- Istruzioni per l'installazione della scheda elettronica "P 2006" cod. LAR65302150
- Anleitungen für die Installation der elektronischen Platine der Heißluftdämpfer Ausführung "P 2006" Art.Nr.LAR65303150
- Installing instruction for PC board model "P 2006" - Cod LAR65302150
- Notices pour l'installation de la platine électronique version "P 2006" cod. LAR65302150

COLLEGAMENTO FILI 23 E 32 SU SCHEDA P 2003
 KABELS ANSCHLUSS NR. 23 UND 32 AUF PLATINE P 2003
 CONNECTING WIRES 23 AND 32 FOR PCBOARD P 2003
 RACCORDEMENT DE FILS 23 ET 32 SUR LA PLATINE P 2003

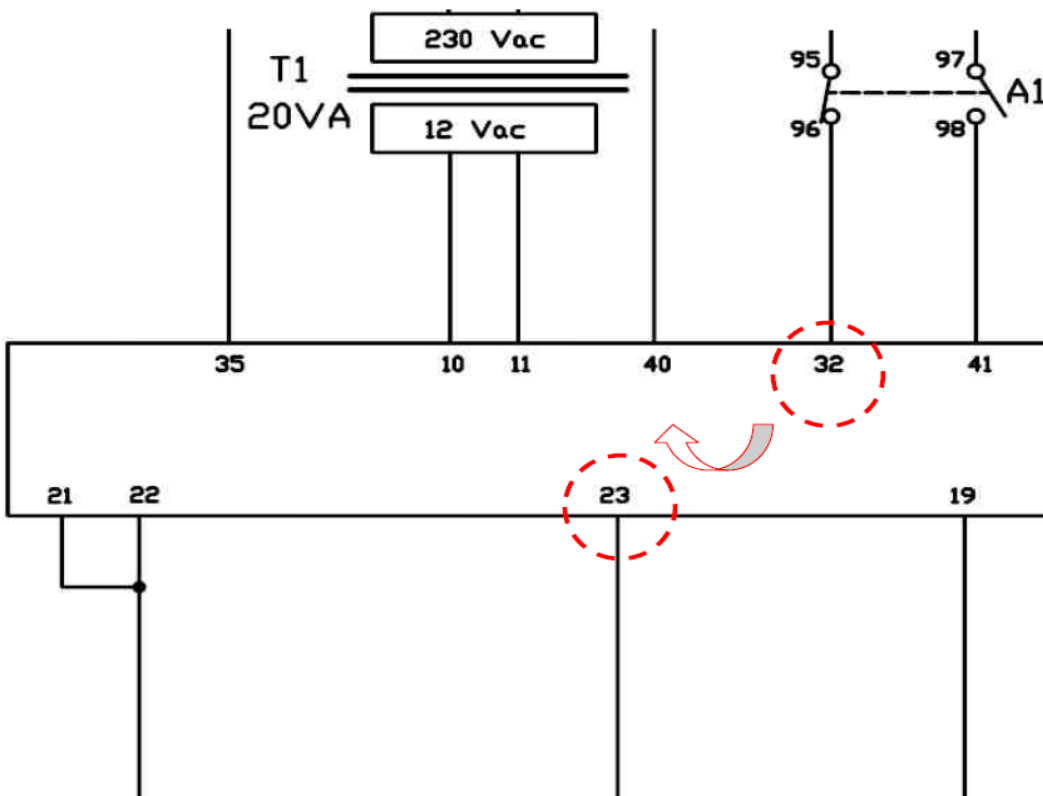
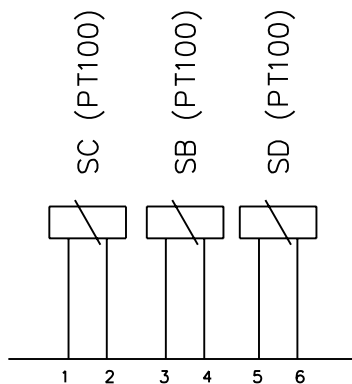
The new pcbboard differs from the previous in connectors I5 and I7.

You need to move the wire marked 23 and connect it on the new card at 32 and viceversa as you can see from the attached wiring diagram.

SONDE TIPO K SU SCHEDA P2009
 RISPETTARE POLARITA'
 PROBE K TYPE ON PCBOARD P 2009
 RESPECT POLARITY
 SONDE DE TYPE K SUR LA PLATINE P2009
 RESPECTEZ LA POLARITE'
 FÜHLER TYP K AN DER PLATINE P2009
 RESPECT DER POLARITAT

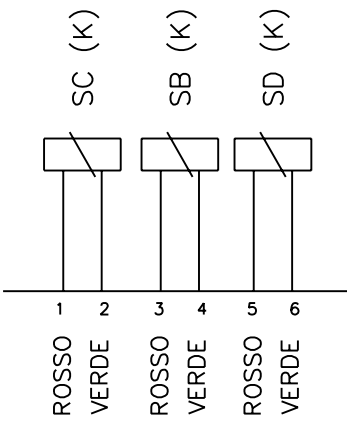
Replace all temperature probes with those supplied with the new card, as the probes currently mounted in the oven are PT100 type and the new ones to use with the new card are thermocouples K type

WARNING! Is very important to respect the polarity of the probes during the connection. Incorrect connection cause a wrong indication of the temperature which drops down instead of raise up until showing the error (see wiring diagram).

1 - 3 - 5 - GIALLO / YELLOW / JAUNE / GELB
 2 - 4 - 6 - ROSSO / RED / ROUGE / ROT
